改善箇所説明図

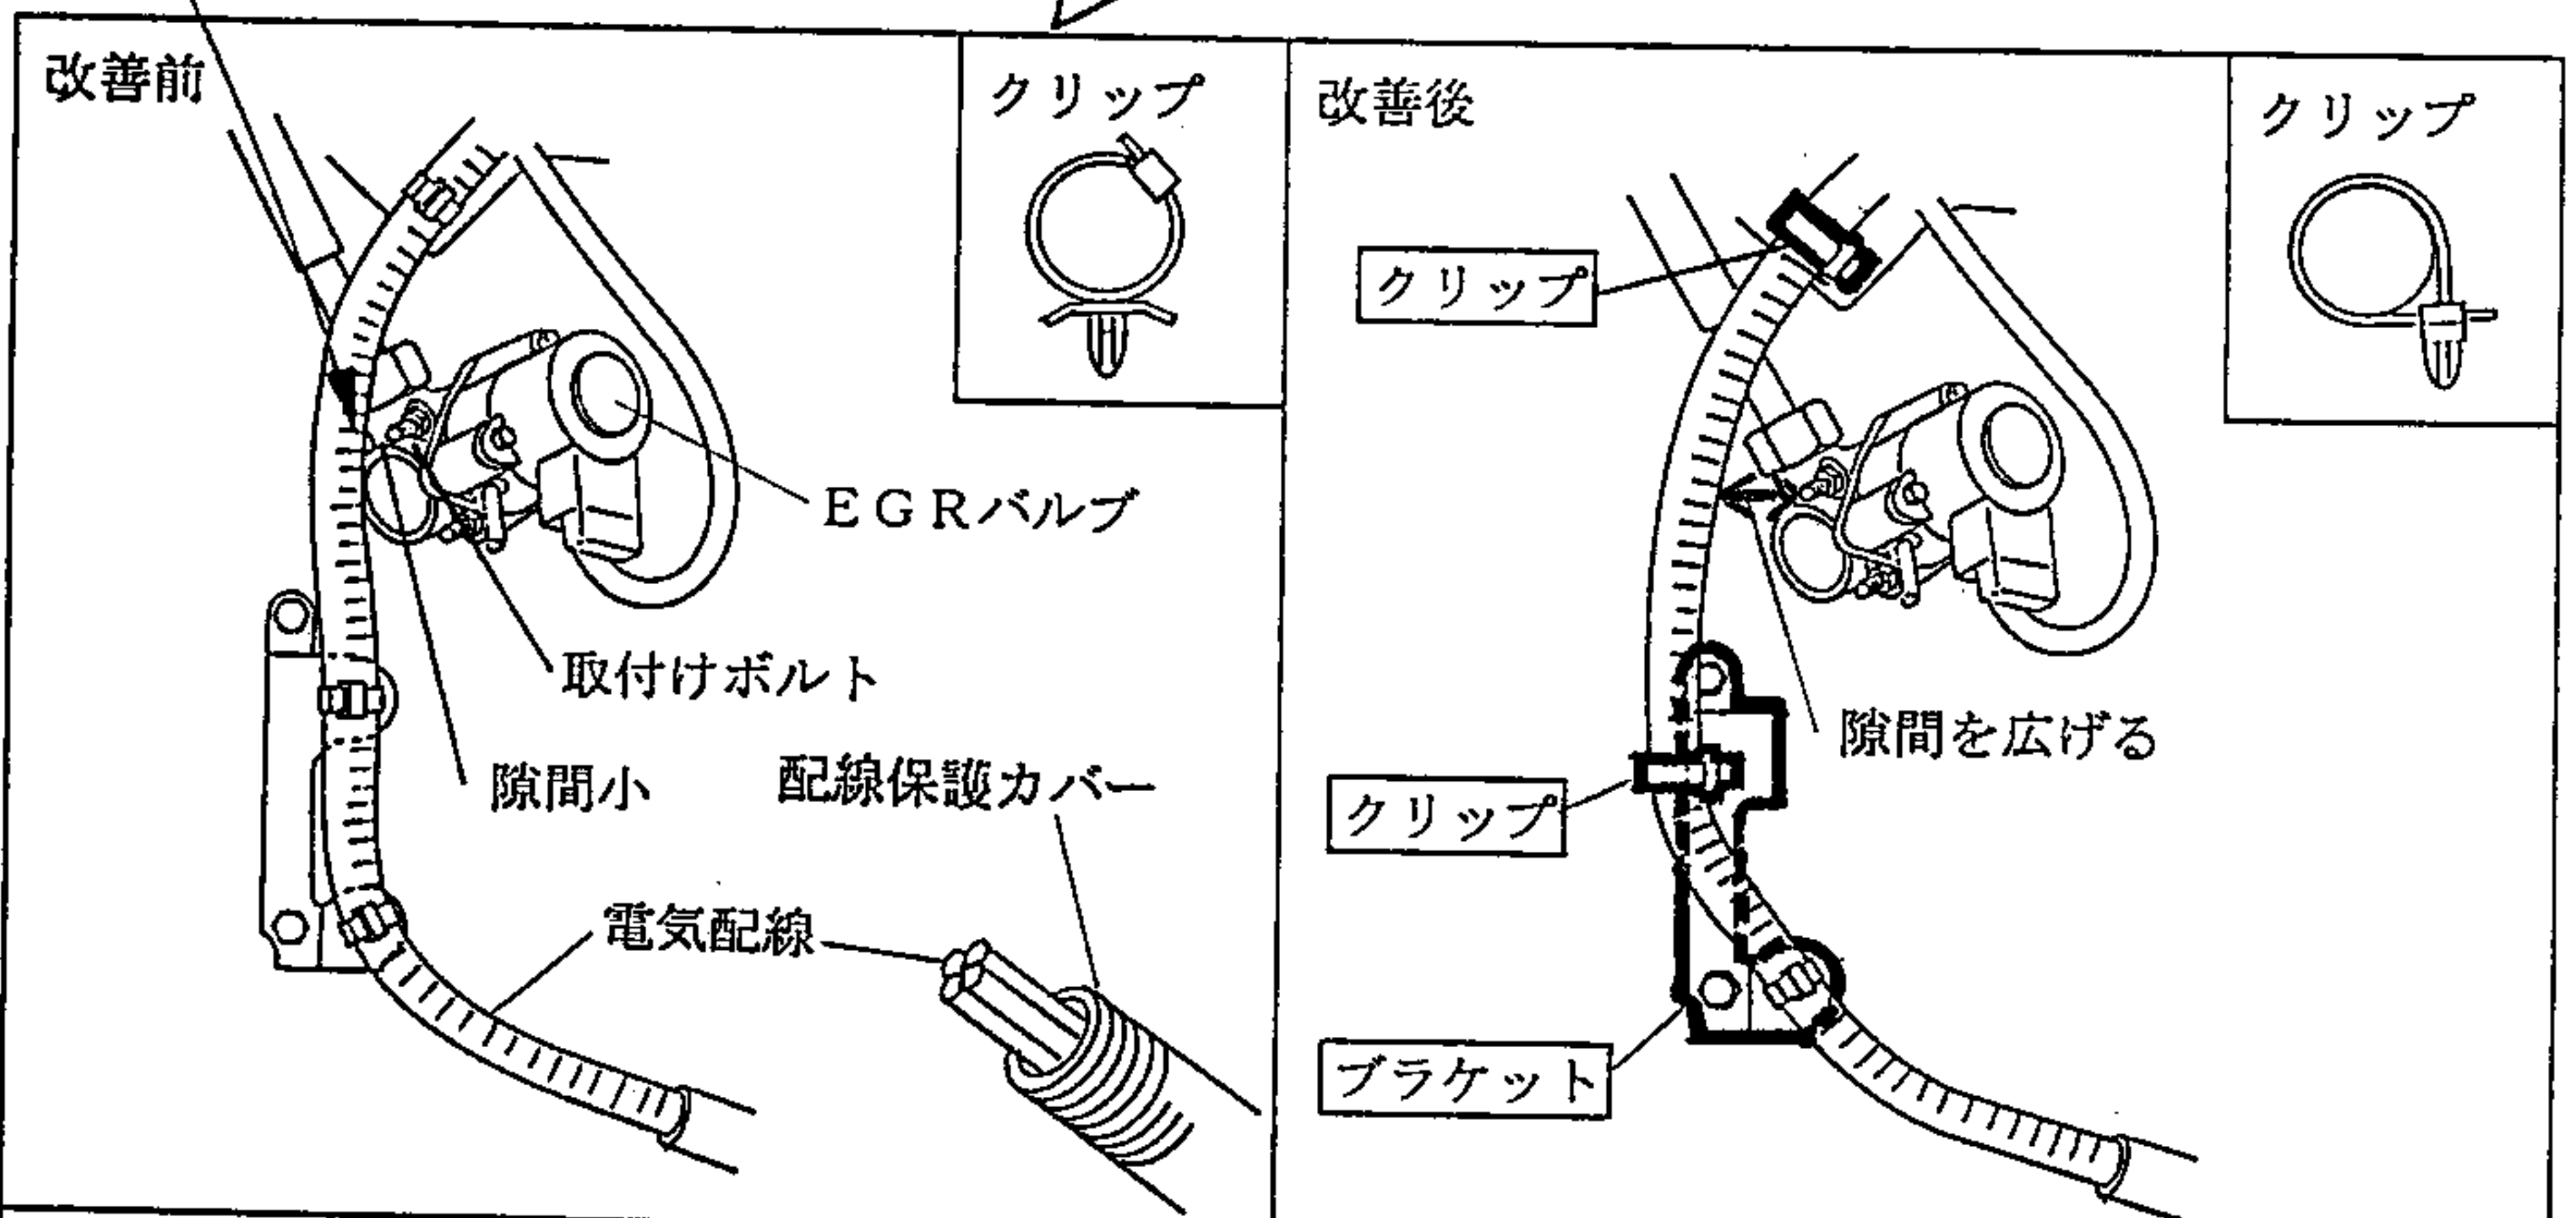
原動機室内の原動機制御用電気配線の配策に不適切なものがあるため、当該配線が排気ガス還流装置（EGR）バルブの取付けボルトと接触するものがあり、そのままの状態で使用を続けると、EGRバルブの熱により配線の被覆が溶損してボルトと芯線が接触、短絡し、最悪の場合、原動機が停止し、再始動できなくなるおそれがある。

基準不適合発生箇所

改善の内容

全車両、当該電気配線取付けブラケット、およびクリップを対策品と交換する。
また、配線保護カバーが損傷しているものは補修する。

識別：黄色のペイントをモデルナンバープレートに左横に塗布する。
